STUDIO TECNICO SCIENTIFICO DI SUPPORTO AL PROCESSO DI V.I.A. RELATIVO ALLA REALIZZAZIONE DI UN IMPIANTO DI STOCCAGGIO GAS NATURALE IN LOCALITÀ AGRARIA

COMUNE DI SAN BENEDETTO DEL TRONTO

Nel presente rapporto vengono sintetizzate e ordinate riflessioni e considerazioni critiche riguardo il progetto e la valutazione d'impatto ambientale per la realizzazione di un impianto di stoccaggio gas nel comune di San Benedetto del Tronto.

Figura 1

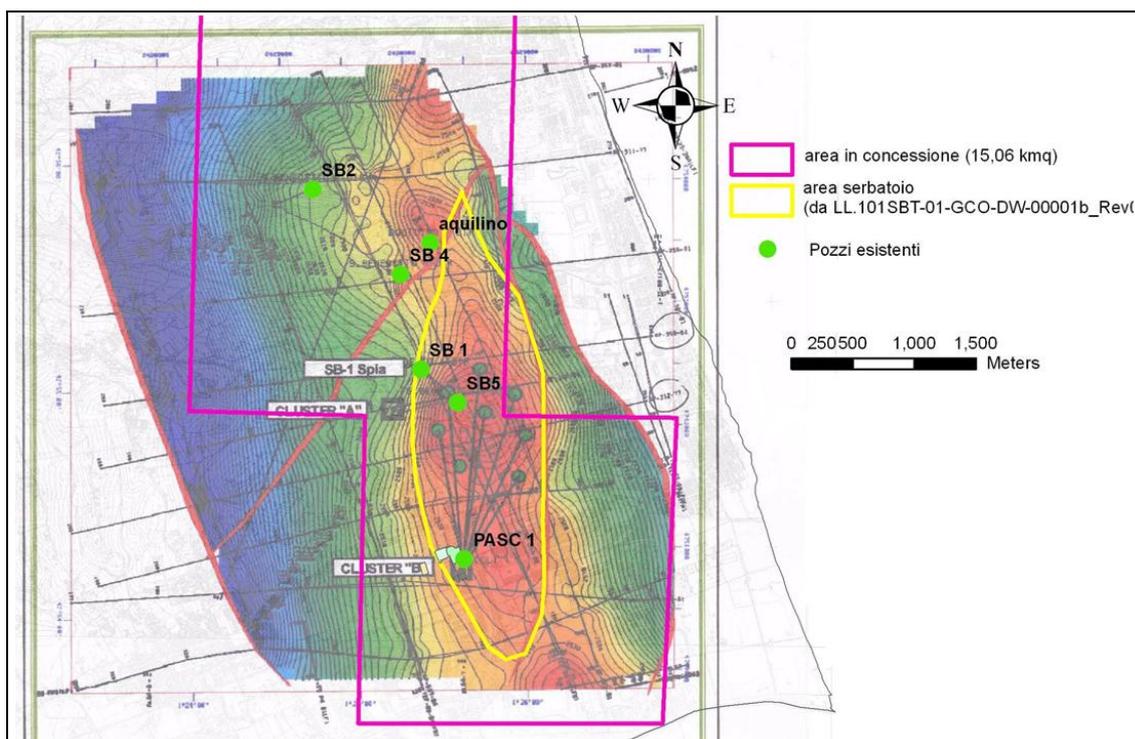
1. Non risultano chiare le caratteristiche geometriche del giacimento, non viene indicata l'entità dell'areale e l'esatta proiezione in superficie del serbatoio profondo. Abbiamo ipotizzato una possibile ricostruzione sulla base degli allegati (101SBT-01-GCO-DW-00001b_Rev00) e/o nell'allegato 07 del documento integrativo 101SBT-01-GCO-RE-00002_rev00 (mappa delle isobate del reservoir), ma manca un documento specifico che ne mostri la sua proiezione in superficie e l'interferenza con il territorio e i sistemi antropici presenti nell'area.

Ciò sembra necessario per progettare le reti di controllo e di monitoraggio, per capire la situazione strutturale e dove viene ipotizzata la migrazione del gas immesso considerata anche l'azione del sistema di faglie che chiude parte della struttura a nord in quanto, dei 6 pozzi perforati nel tempo (SB-1-2-4-5, Aquilino-1 e P.to d'Ascoli-1), soltanto due sono risultati mineralizzati SB-1 e SB-5 e sono tuttora disponibili. "... La chiusura della struttura è garantita da 3 faglie: la principale o fronte del trust, corre circa N-S chiudendo il campo nella parte E ESE; la faglia di back rispetto alla principale, chiude il campo ad W WSW; infine una faglia orientata NE-SW separa il campo dai pozzi SB- 2 e SB- 4 che non hanno rinvenuto alcuna mineralizzazione a gas...".

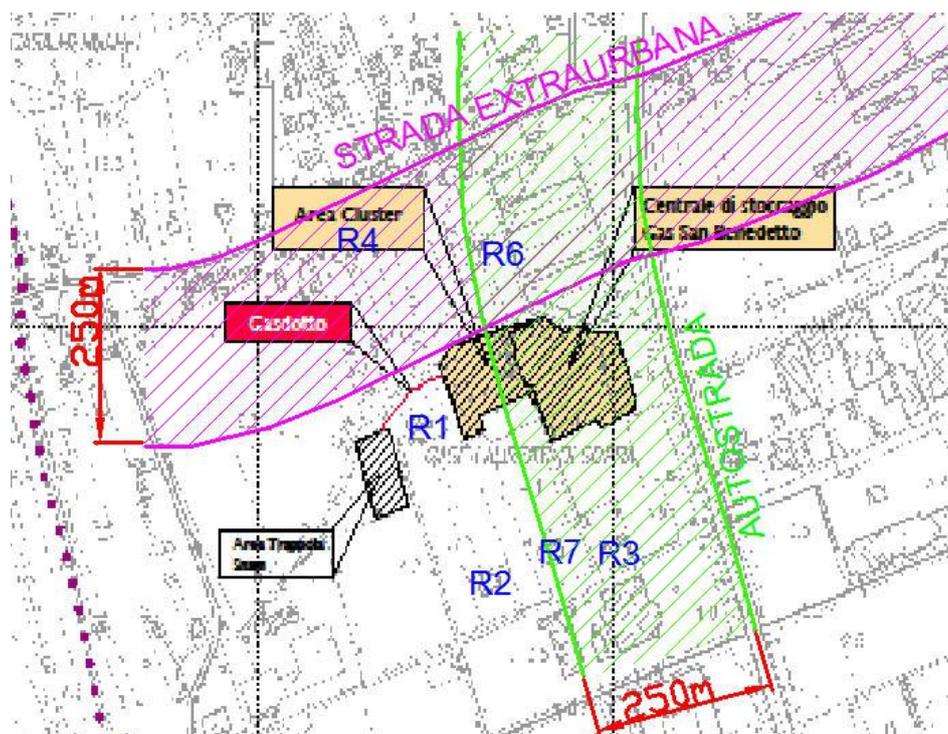
Si evidenzia che **il Quadro di Riferimento Ambientale non riporta alcuna considerazione circa il tema delle fasce di pertinenza del sistema viario ivi presente, sistema fatto di strade locali (via Val Tiberina), strade extraurbane (SP235) e di un tratto autostradale. Si ha l'impressione che il clima acustico dei recettori venga esaminato, prescindendo dalla eventuale appartenenza ad una delle fasce di pertinenza individuabili.**

Nell'immagine di seguito riportata si illustra la dislocazione planimetrica delle fasce di pertinenza. Tali fasce in conformità a quanto previsto dal D.P.R.n. 142 del 30-3-2004 presentano una ampiezza pari a 250m, misurata a partire dai confini della infrastruttura stradale

In conformità al DPR n.142 del 30/03/2004, nel caso dei recettori R3, R4, R5, R6 ed R7 ubicati all'interno delle fasce di pertinenza, la strada extraurbana e l'autostrada non contribuiscono al raggiungimento del valore limite di immissione previsto dalla zonizzazione acustica vigente. Sorgenti di rumore differenti da infrastrutture di trasporto sono tenute a rispettare i limiti di emissione, quelli di immissione e il criterio differenziale (se applicabile) anche all'interno delle fasce di pertinenza relative infrastrutture stradali, in accordo alla zonizzazione acustica adottata. Viceversa, per i recettori R1 e R2 il sistema viario stradale e autostradale contribuiscono al raggiungimento del limite di immissione, in quanto i recettori sono al di fuori delle fasce di pertinenza.

Figura 1.21 – Planimetria dell'area di studio con identificazione dei punti di rilievo fonometrico

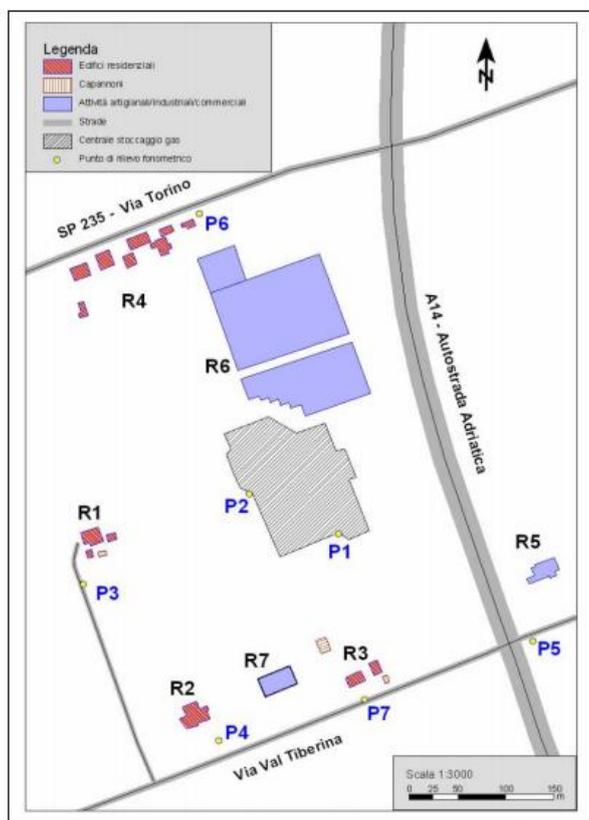
A tal proposito si segnala la necessità di integrare il documento, specificando quale tipo di attività industriali sono presenti nel sito e valutando l'eventuale presenza di componenti tonali/impulsive legate ai cicli produttivi in essere. Tali componenti, se rilevate, costituirebbero un aggravio ulteriore al clima acustico *ante operam* sussistente nell'area. Successivamente vengono elencati i 6 punti di misura adottati (numerati in progressiva da P1 a P6). In figura 1.32 si descrive la distribuzione nell'area sia dei ricevitori che delle postazioni di misura. Tale figura è riportata di seguito:

Le postazioni di misura relative ai recettori ritenuti più sensibili alla presenza dell'impianto sono P3, P4, P6 e P7.
